Projet de reconstruction du pont Gédéon-Ouimet (autoroute 15) entre Laval et Boisbriand

Rapport d'enquête et de consultation ciblée
Bureau d'audiences publiques sur l'environnement

Septembre 2024

Figure 3.1 Les points d'évaluation du climat sonore du projet

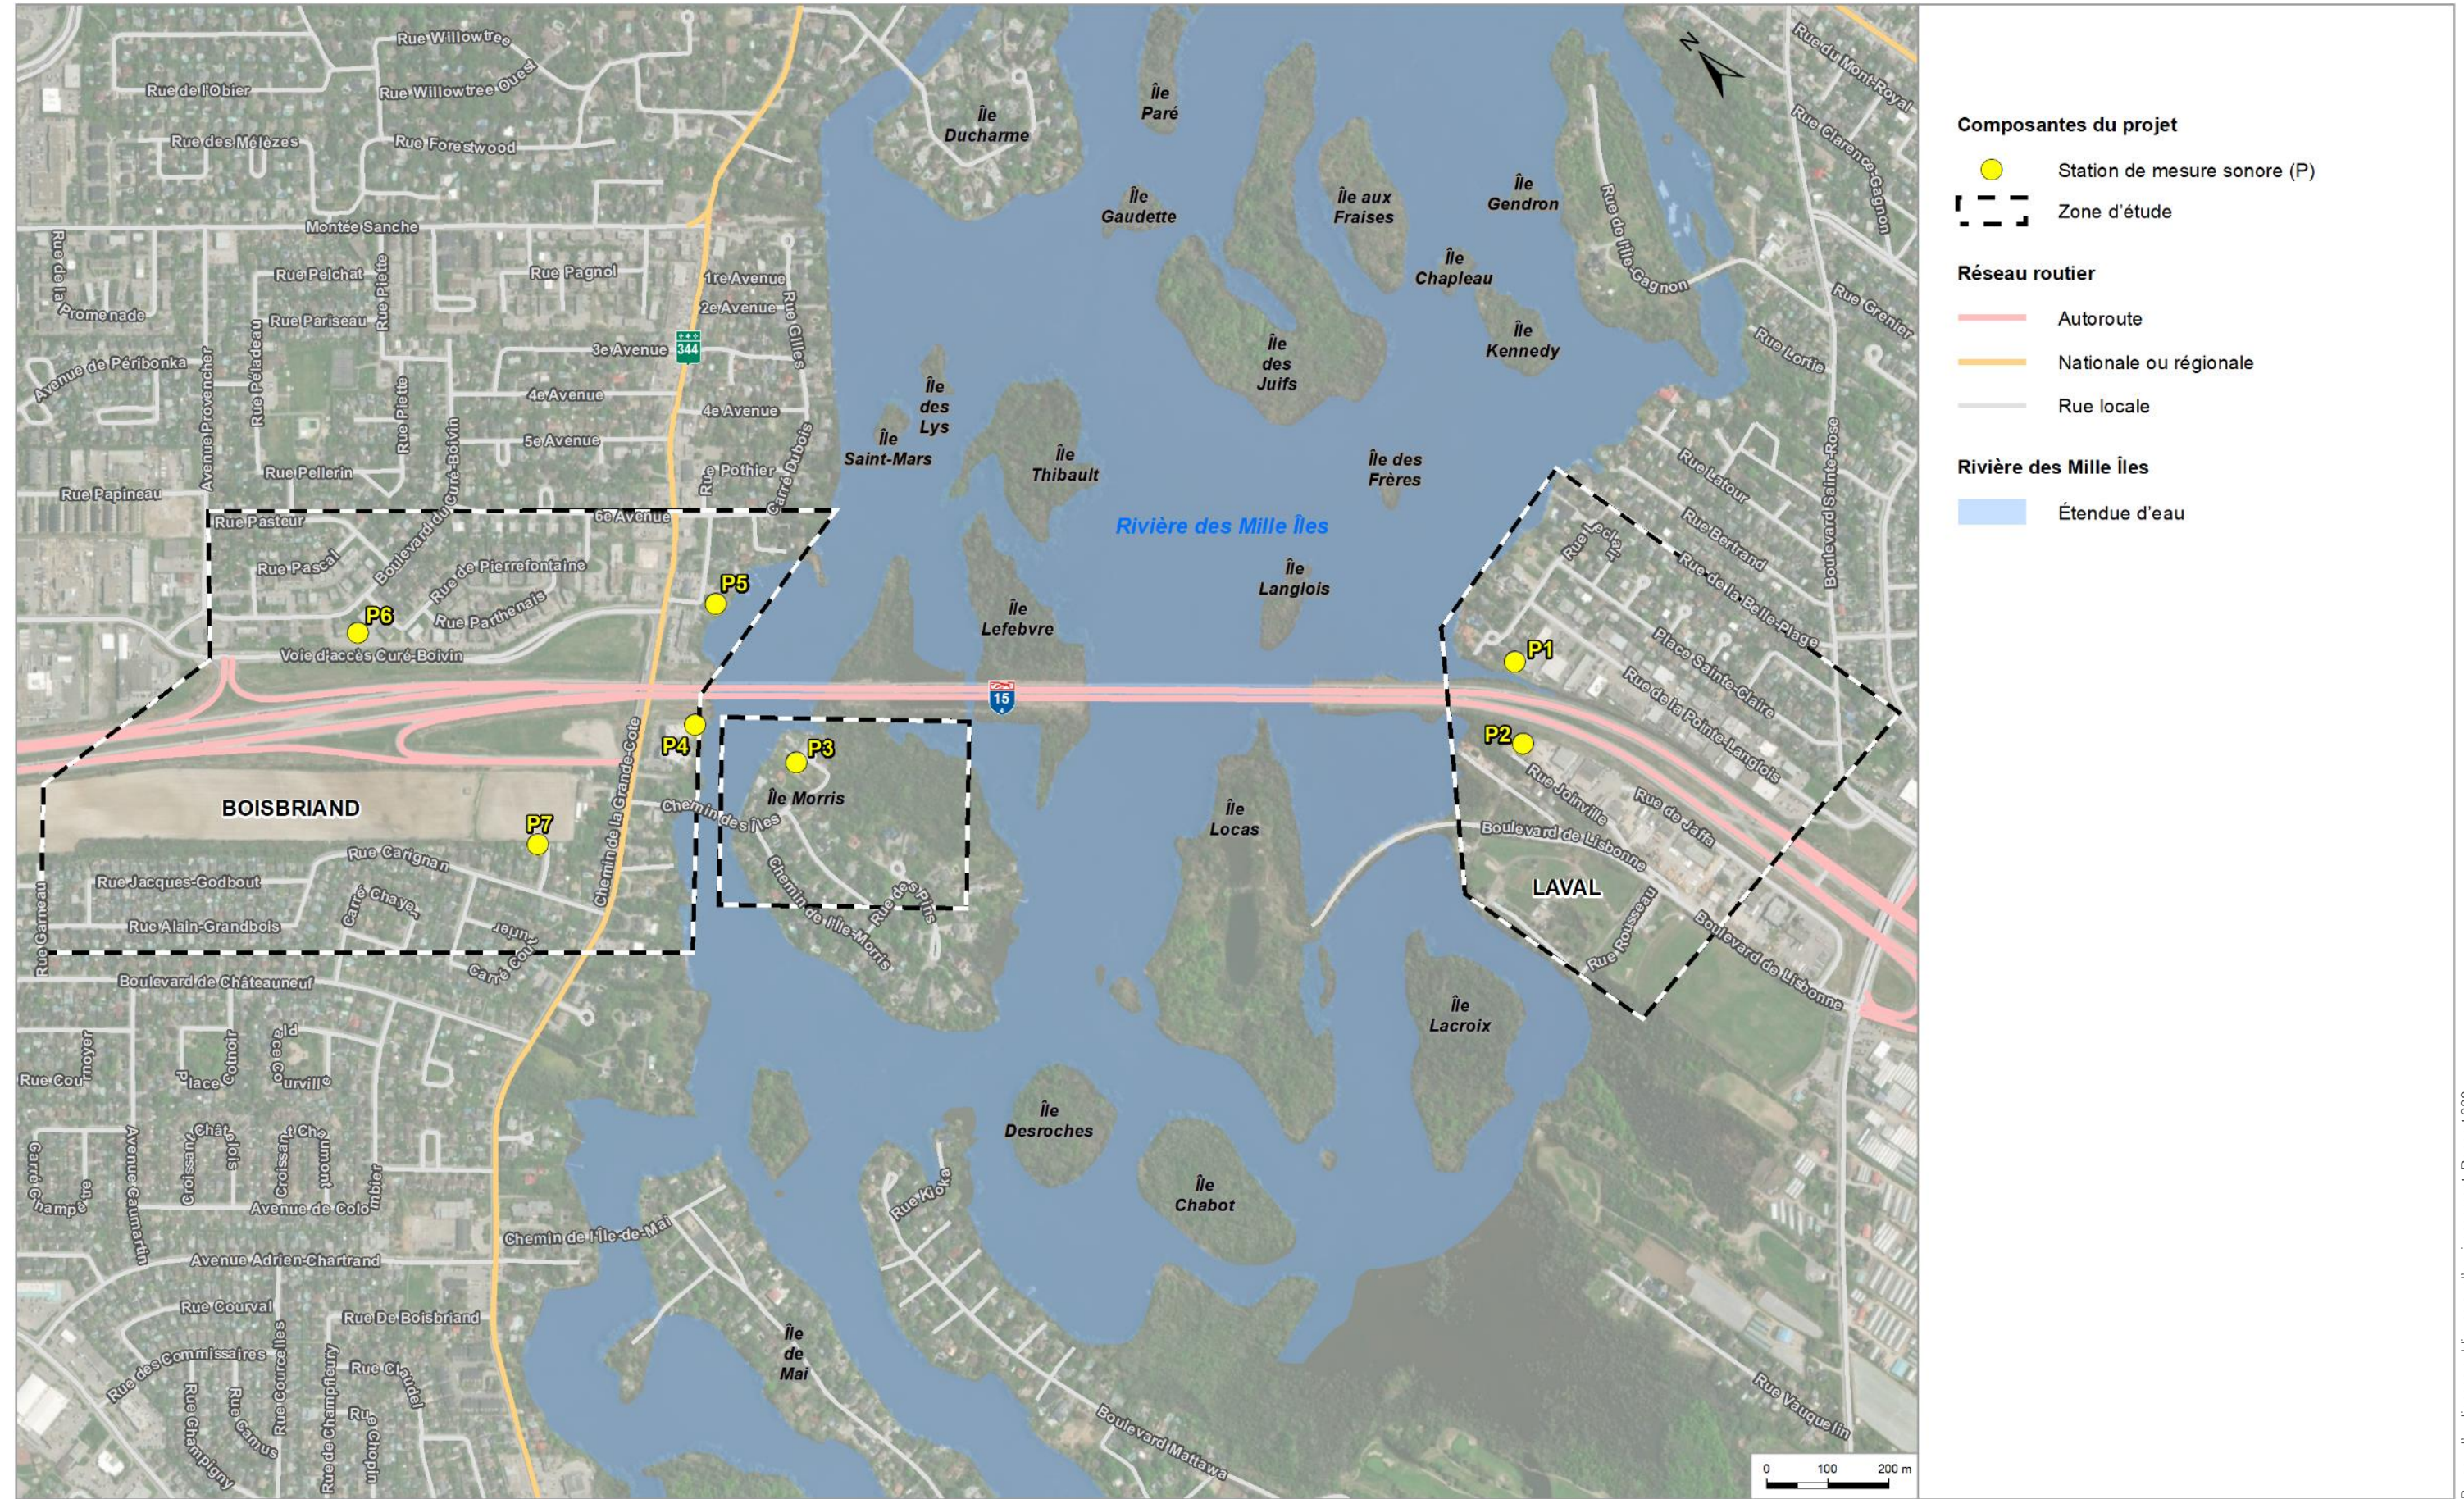
- ◆ *La commission d'enquête constate que, selon les relevés sonores effectués en 2022 par le ministère des Transports et de la Mobilité durable, les résidents vivant aux abords du pont Gédéon-Ouimet sont exposés à des niveaux de bruit pouvant dépasser de 16 dBA le seuil de 55 dBA $L_{Aeq, 24 h}$, considéré comme acceptable dans les zones sensibles en conformité avec sa Politique sur le bruit routier, et d'environ 22 dBA le seuil de 53 dBA L_{den} recommandé par l'Organisation mondiale de la Santé à partir duquel des effets sur la santé ont été démontrés.*

- ◆ **Avis** – *La commission d'enquête est d'avis que les niveaux actuels de bruit routier auxquels les communautés riveraines du pont Gédéon-Ouimet sont exposées peuvent entraîner des effets sur leur santé et leur qualité de vie et qu'en vertu du principe de développement durable Prévention, le ministère des Transports et de la Mobilité durable doit améliorer de manière durable le climat sonore aux abords du futur pont Gédéon-Ouimet.*

Figure 3.2 Le climat sonore du côté de Laval – Actuel, projeté sans et avec mesure d’atténuation

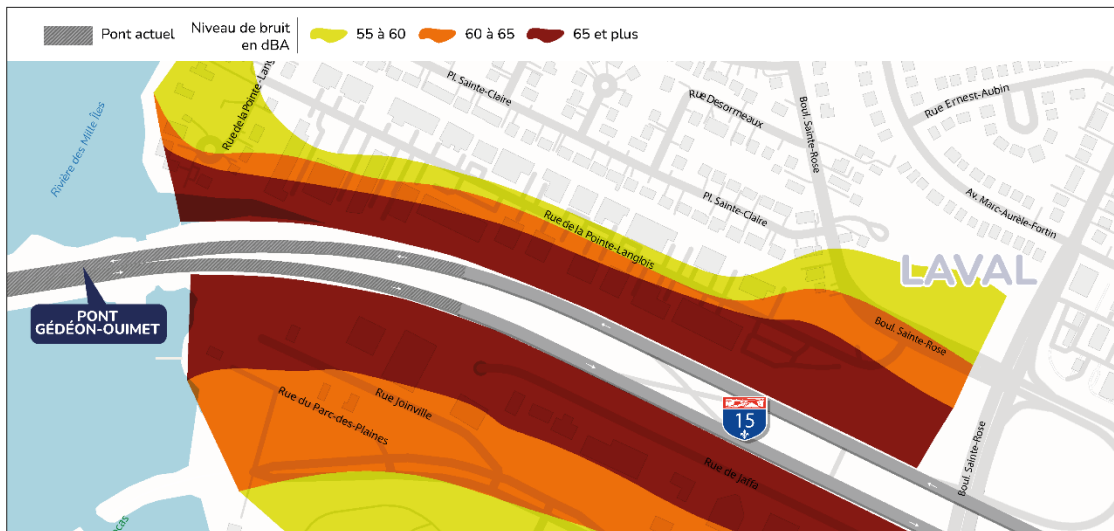
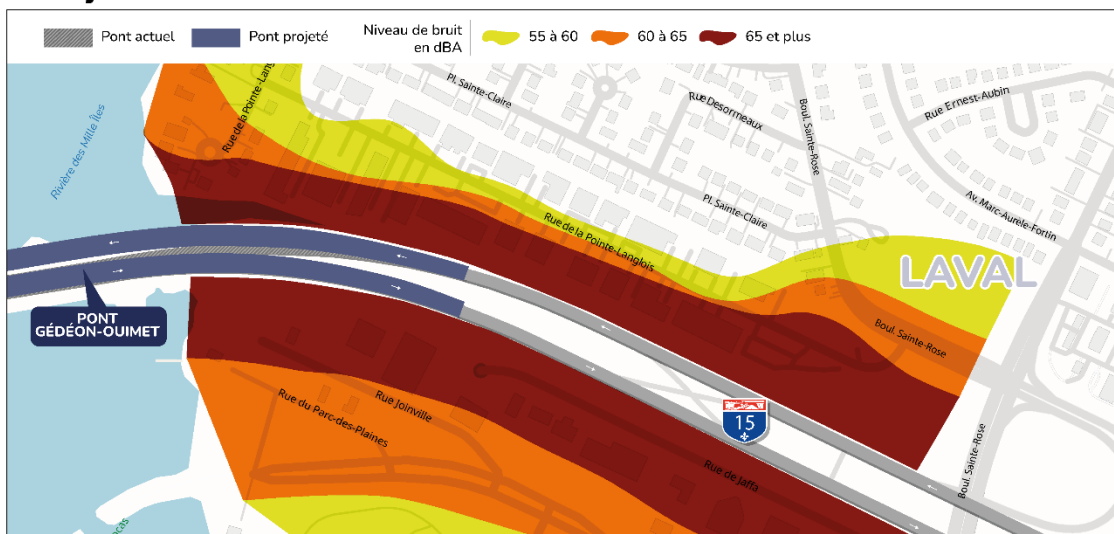
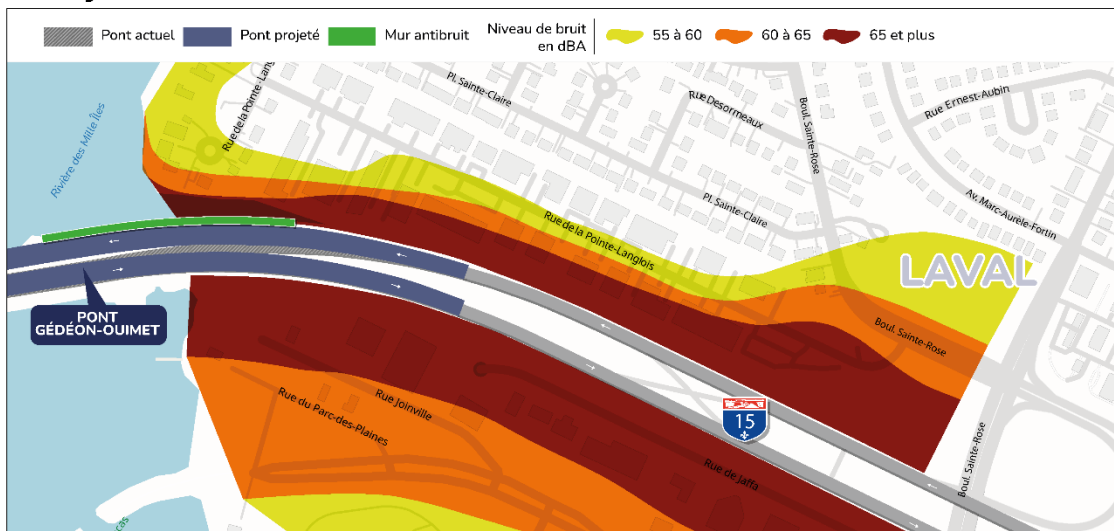
À Laval, la simulation du climat sonore en 2038 avec un revêtement en béton rainuré incluant la mesure d'atténuation, soit le mur antibruit, montre que 9 habitations situées dans le secteur de la rue de la Pointe-Langlois à l'est du pont subiraient une baisse du niveau sonore de 3 à 7 dBA (figure 3.2). Le niveau sonore y atteindrait de 65 à 70 dBA $L_{Aeq, 24 h}$, soit des niveaux de plus de 15 à 20 dBA supérieurs au seuil de 53 L_{den} ou de son équivalent de 48,6 dBA $L_{Aeq, 24 h}$ recommandé par l'OMS, ce qui représente une perception du bruit de 3 à 4 fois plus forte (DB3, p. 14). Bien que 2 résidences subiraient un impact moyen selon la grille d'évaluation de l'impact sonore de la *Politique sur le bruit routier* (PA3.5, p. 165, 186 à 188 PDF), l'initiateur n'a pas envisagé de mesures d'atténuation pour ces habitations.

- ◆ *La commission d'enquête constate qu'à l'exception du mur antibruit prévu à l'est du futur pont Gédéon-Ouimet à Laval, l'initiateur conclut qu'il n'est pas possible de proposer des mesures d'atténuation du bruit routier aux étages supérieurs des immeubles situés à proximité de l'autoroute 15 à Boisbriand. Par conséquent, il ne prévoit aucune autre mesure d'atténuation susceptible de réduire le bruit afin de préserver la qualité de vie des communautés riveraines du futur pont.*

Figure 3.3 Le climat sonore du côté de Boisbriand – Actuel et projeté

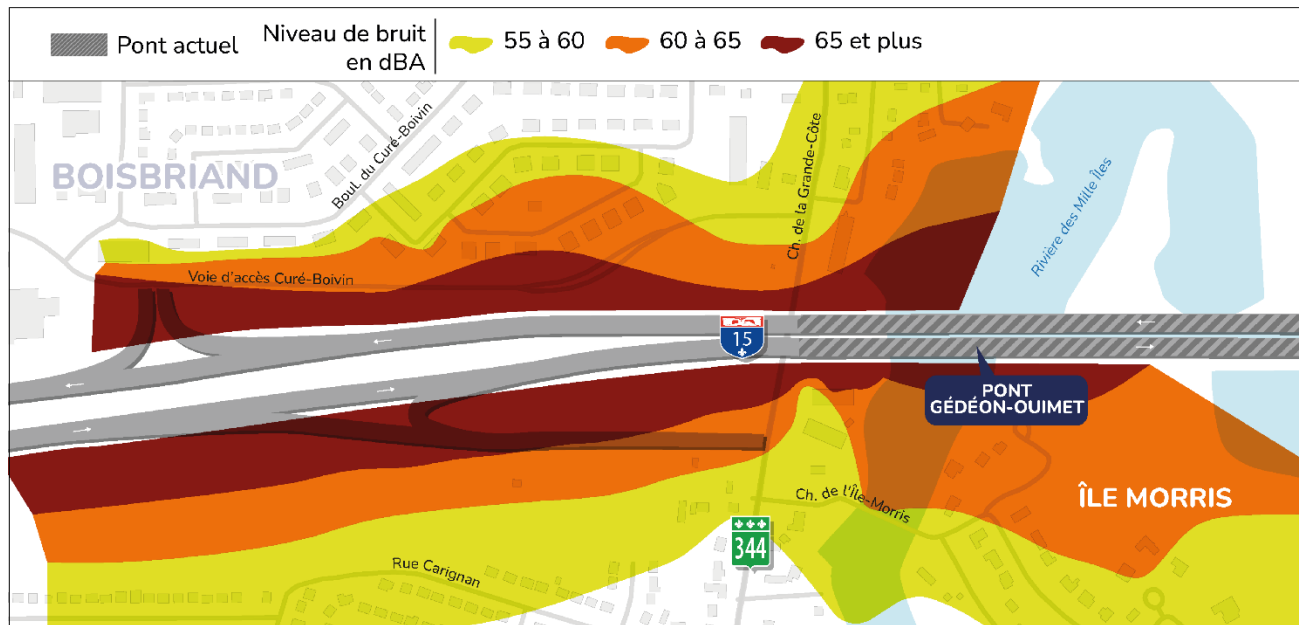
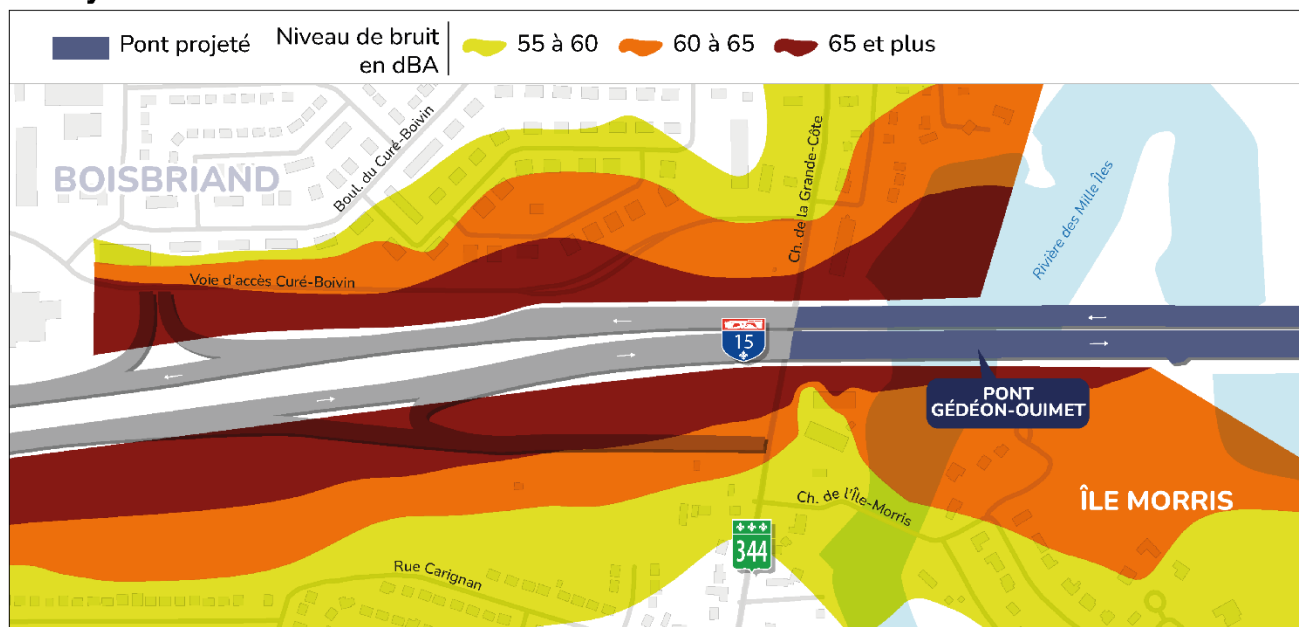
Sur l'île Morris, la résidence la plus proche du pont percevrait un niveau sonore de 66 dBA $L_{Aeq, 24 h}$ et subirait un impact moyen selon la politique (figure 3.3). Cette valeur

correspond à un niveau sonore de plus de 17 dBA au-dessus du seuil recommandé par l'OMS⁹ et d'une perception du bruit de plus de 3 fois plus forte (DB3, p. 14). De plus, 17 des 19 récepteurs sensibles de ce secteur seraient exposés à des niveaux sonores variant de 59 à 65 dBA $L_{Aeq, 24 h}$ (PA3.5, p. 166, 188 à 189 PDF). Dans ce secteur, l'initiateur n'a pas prévu de mesures d'atténuation.

À Boisbriand, les niveaux sonores anticipés seraient les plus élevés. En effet, les étages supérieurs du bâtiment d'habitation situé immédiatement à l'ouest du pont seraient exposés à des niveaux sonores de 75 dBA $L_{Aeq, 24 h}$, soit plus de 26 dBA au-dessus du seuil recommandé par l'OMS¹⁰, représentant une perception du bruit de plus de 6 fois plus forte (figure 3.3) (DA2.1, p. 4). Les niveaux sonores aux 3^e et 4^e étages seraient de 73 et 74 dBA, respectivement. Soixante et une habitations, situées principalement le long de la voie d'accès du boulevard du Curé-Boivin à l'est du pont, subiraient un impact fort (11) ou moyen (50) selon la politique (PA3.5, p. 167, 189 à 199 PDF). À ce sujet, l'initiateur indique que ces habitations sont situées en hauteur, dans des immeubles construits à proximité de l'autoroute, où le niveau sonore est déjà important, ce qui fait en sorte qu'une faible augmentation du bruit routier créerait un impact moyen ou fort. Selon lui, « il est peu probable que ces impacts puissent être résolus à l'aide de la mise en place de mesures d'atténuation usuelles, comme des murs antibruit » (PA3.5, p. 11 PDF). Il précise que pour « les récepteurs situés aux étages supérieurs et présentant des impacts sonores moyens dans le secteur 3 (Nord) [à Boisbriand], aucune mesure d'atténuation réalisable ne peut être proposée » (PA3.5, p. 111 et 112 PDF). L'initiateur n'a prévu aucune mesure d'atténuation susceptible de réduire les impacts sonores pour ce secteur.
